Agrandissement du poste de ventilation mécanique Rielle

Commission publique sur le poste de ventilation mécanique (PVM) Rielle

Réponses aux questions complémentaires

28 novembre 2022

Les niveaux sonores projetés du nouveau PVM

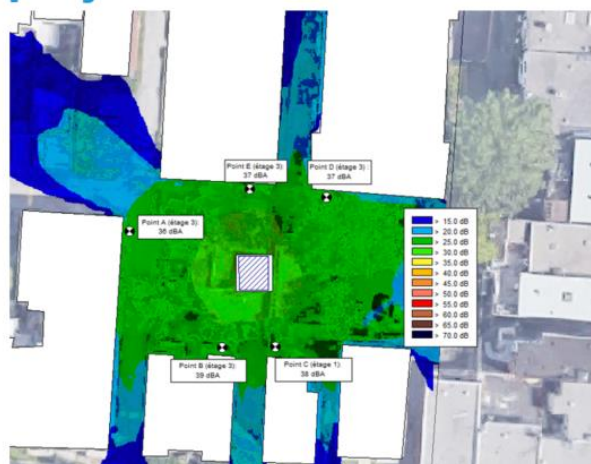
2. **La STM a mentionné que le bruit projeté du nouveau PVM serait entre 37 et 42 dBA aux résidences les plus près. Serait-il possible de connaître le rayon (distance) de ce qui est entendu dans « les plus près ».**

Effectivement, le bruit projeté du nouveau PVM sera entre 37 et 42 dBA aux résidences les plus près. Cela nous laisse une marge de 10 à 5 dBA par rapport à la réglementation de l'arrondissement.

Concernant les distances qui définissent le rayon des résidences « les plus près » elle se situent entre environ 8,25 mètres et 17,5 mètres.

Voir également l'extrait de la présentation qui démontre ce rayon.

Aménagement paysager à l'étude

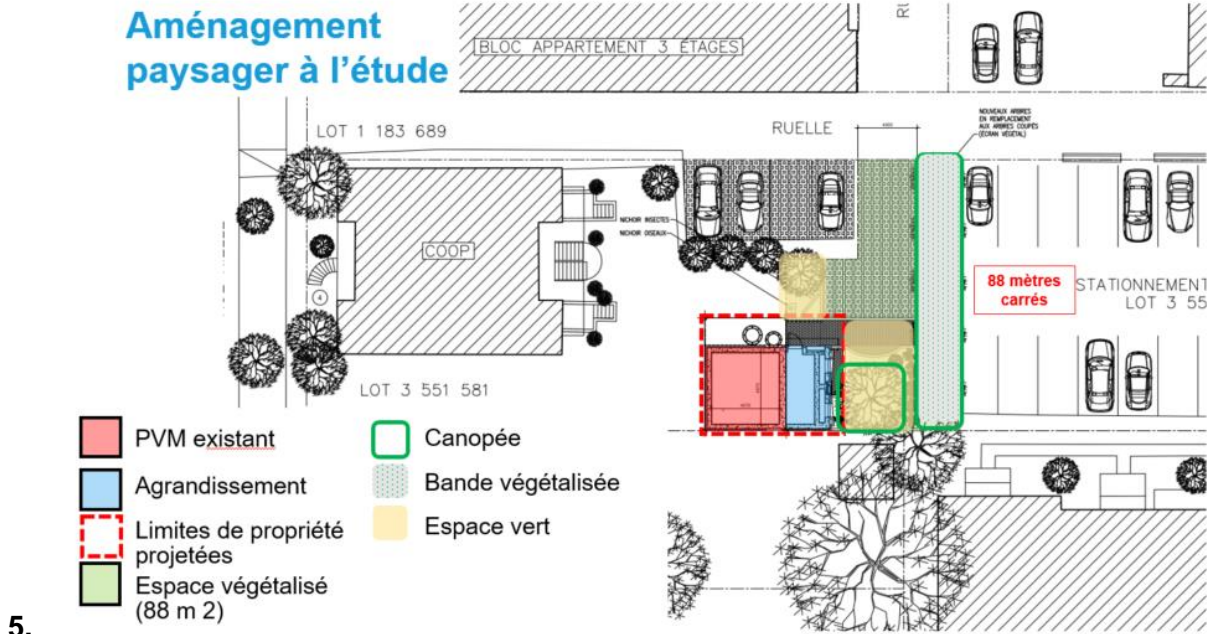
3. Qu'est-ce que la STM définit comme étant 1) la bande végétalisée, 2) l'espace vert et 3) la canopée ?

4. Serait-il également possible d'obtenir un plan qui localiserait chacun de ces espaces ?

Il est à noter que la proposition d'aménagement est à l'étude. Elle n'est donc pas définitive.

Canopée : la canopée est la partie de la forêt qui correspond à la cime des arbres les plus hauts d'un peuplement forestier. La STM compte compenser la canopée (arbres à maturité).

Bande végétalisée : la bande végétalisée vise à aménager un écran vert par rapport au stationnement.

Espace vert : les espaces verts sont les espaces végétalisés avec arbustes et plantations, mais sans arbre mature (canopée). Il est à noter que la zone en pavé alvéolé sera en sus de tout ce qui est proposé comme espace vert.

Localisation des arbres à conserver et à retirer

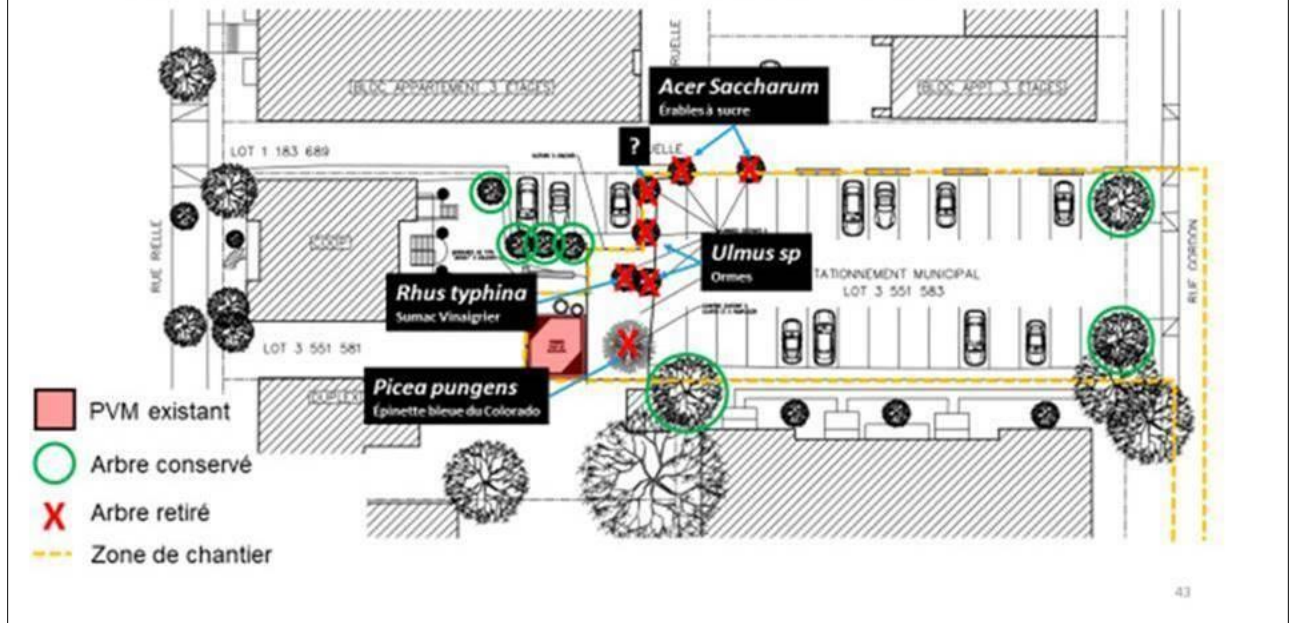
11. Quelles sont les essences des arbres à retirer ?

Les essences des 7 arbres à retirer sont identifiées sur la carte suivante et sont listées ici :

- Deux érables à sucre;
- Deux ormes;
- Un sumac vinaigrier;
- Une épinette bleue du Colorado;
- Un arbre non-identifié.

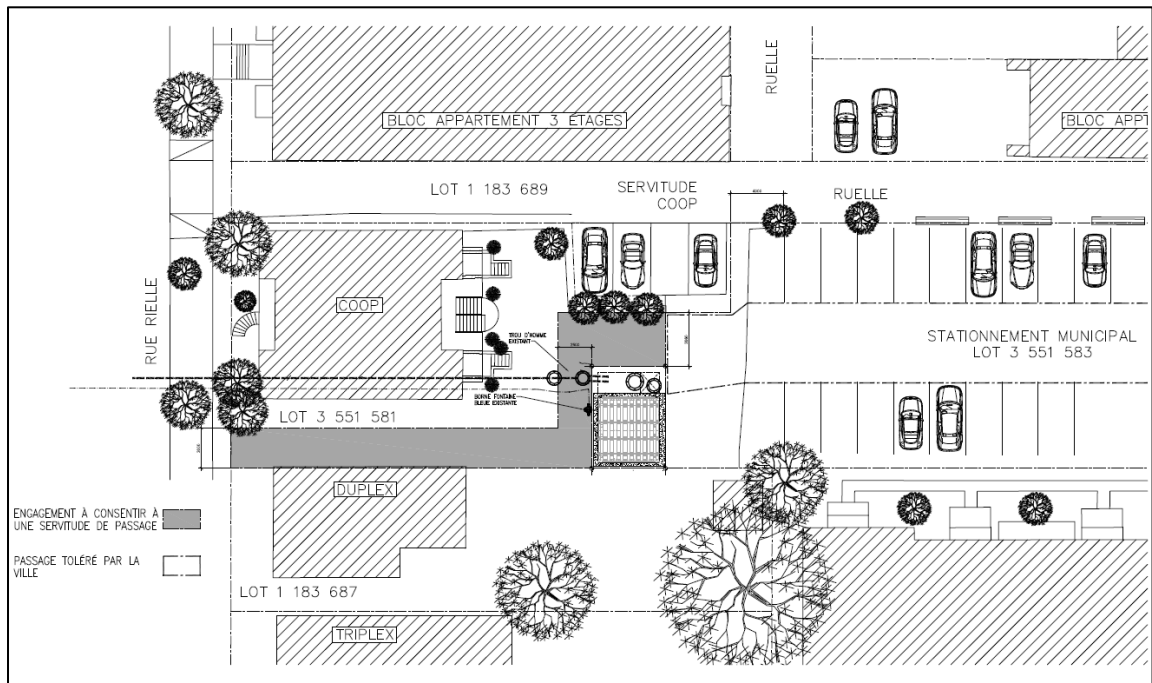
12. Serait-il possible d'avoir plus de détails sur les types de servitudes et leur localisation ?

Voici un plan des servitudes actuelles :
